TVC

Chassis L03.1L AA

Beta Ringing - Barras verticais no lado esquerdo da tela

Service Information

Figura 1

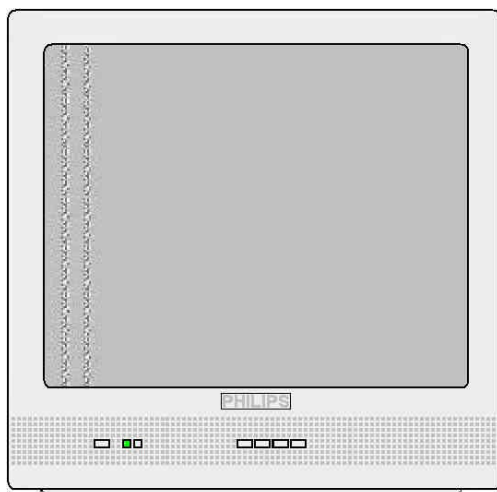
SINTOMA:

Visualização de 2 a 3 barras escuras verticais no lado esquerdo da tela quando utilizada entrada AV (Figura 1).

SOLUÇÃO:

Para atenuar esse sintoma deve-se enrolar um cabo com duas voltas em torno do fly-back (Figura 2).

- Utilizar cabo com as mesmas características do cabo Vg2 utilizado em fly-back, bitola 20 AWG encapado,
- Posicionar o cabo em cima da junção colada do núcleo do fly-back e aplicar também neste ponto uma camada de cola a base de silicone para a fixação do mesmo,
- Trançar as pontas do cabo e aplicar solda como mostrado na figura 2.
